2. juli 2025 - Sagsnr. 25/9545

## **Tilladelse til betonmur med stenkastning foran, Fjordvej 94a og 96, 6000 Kolding, beliggende ud for matr. nr. 104 og 48e, Nr. Bjert By, Nr. Bjert, Kolding Kommune**

### **Afgørelse om tilladelse**

Figur 1. Matrikelkort med den eksisterende kystbeskyttelse indtegnet med en grå streg. Den ansøgte betonmur og stenkastning etableres med samme linjeføring.

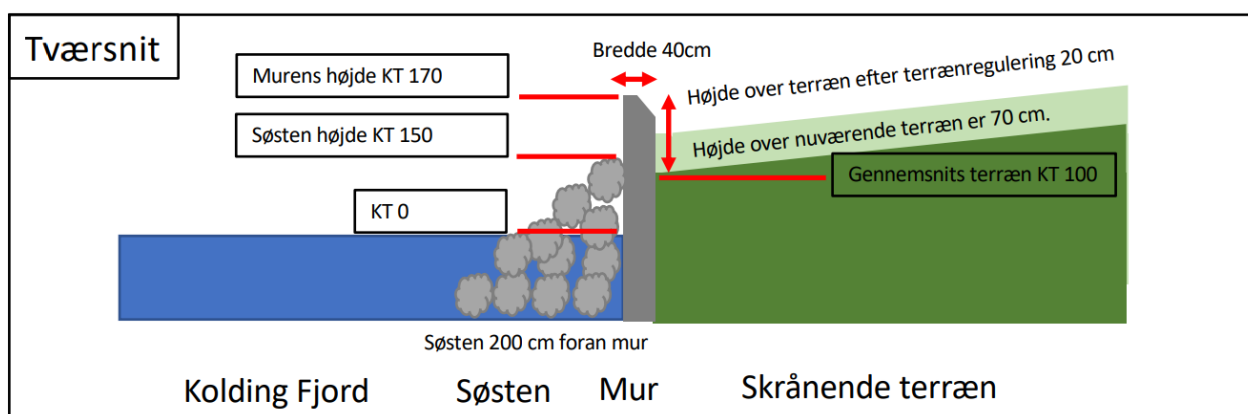
Den nuværende kystbeskyttelse er placeret i skel, som markeret med den grå streg på Figur 1. Linjeføringen ændres ikke for den ansøgte kystbeskyttelse.
